番号	表題	質問	回答	公表日
●制度等				
制度-1-1	評価対象建築物	<p>開放性のある渡り廊下部分(②)で接続されており、建築基準法上、一の建築物(①~③)である場合、①・②・③のそれぞれの部分を別の建築物と見なして計算してもよいか。</p> 	<p>建築基準法上、一の建築物であれば、それぞれの部分を別の建築物と見なして計算することはできません。</p>	2018年4月
制度-1-4	増築	<p>既存部分の室の外壁を撤去し隣側に増築等を行なった場合、1つの室において、既存部分と増築部分が在ることとなる。この場合は、室の既存部分と増築部分の間に仮想境界を設定し、既存部分は既存面積に含みBEIを1.2<sup>(※)</sup>として計算し、増築部分は増築部分としてBEI等の計算を行ってよいか。 ※平成28年4月1日以降に新築された建築物は1.1又は所定の書類に記載されたBEIとすることも可能。</p>  <p>仮想境界を設定し、既存部分は既存面積に含</p>	<p>貴見の通りです。</p>	2018年4月 2021年4月改正
制度-1-5	基準の適用時期について	<p>省エネ基準の適用や特定増改築の適用について、平成28年(平成29年)4月1日時点(以下、基準日という)で現に存する建築物であることが条件となっていますが、ここでいう「現に存する」とは、基準日時点の形態を保っているかどうかを問わず、基準日以前から存続している建築物と解してよいか。</p>	<p>貴見のとおりです。なお、特定建築行為に該当する増改築を行う際に、当該増改築をする既存建築物について、過去に増築や部分撤去が行われ、基準日以前から存在していた建築物の部分がすでに無くなっている建築物であっても、基準日以前から存続している建築物であれば「現に存する」建築物と扱うことが可能です。申請に当たっては制度5-4に記載の通り、判定の対象となる建築物の建築履歴が分かる書類が必要になります。</p>	2018年10月1日 2021年4月別紙廃止
制度-1-6	規模の算定	<p>建築基準法上、床面積に算入されない部分を有する室に対し、高い開放性を有するかどうかを判定する場合、対象とする床面積は以下のいずれでしょうか。 ①建築基準法上床面積に算入される部分のみを対象とする。 ②建築基準法上床面積に算入されない部分を含めた全体を対象とする。</p>	<p>①です。適合性判定の要否は建築基準法の床面積をベースに高い開放性のある部分を除いた面積で判断するためです。建築基準法上の面積に対し、1/20以上の開放性があることを確認することで支障ありません。</p>	2018年10月

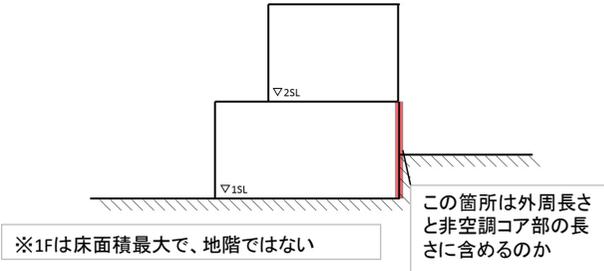
番号	表題	質問	回答	公表日
制度-5-9	省エネ計算書 (各種計算書) への記名	省エネ計算書の第一面又は表紙に設計者の記名が必要ですが、非住宅建築物に関する省エネルギー基準に準拠したプログラムから出力される、モデル建物法の計算結果に添付される様式A又は標準入力法の算定結果に表示される入力責任者が設計者と同一である場合、設計者の氏名の記載に代えることは可能ですか。	貴見の通りです。モデル建物法、標準入力法の場合どちらも設計者の氏名の記載に代えることが可能です。	2021年4月
制度-5-10	計画通知書	<p>施行規則 様式第十一の計画通知書の、提出先(「所管行政庁又は登録省エネ判定機関 殿」)より下部(黄色着色部分)の番号及び日付は何を記入するのか。また記入は必須か。</p> 	<p>国等の機関の長による適合性判定に関する計画通知番号と日付になります。当該番号と日付がある場合に記入します。なお施行規則 様式第十三又は施行規則 様式第十七の適合判定通知書の「1.通知年月日」も、当該部分に記入がある場合に明示されます。</p> 	2022年4月
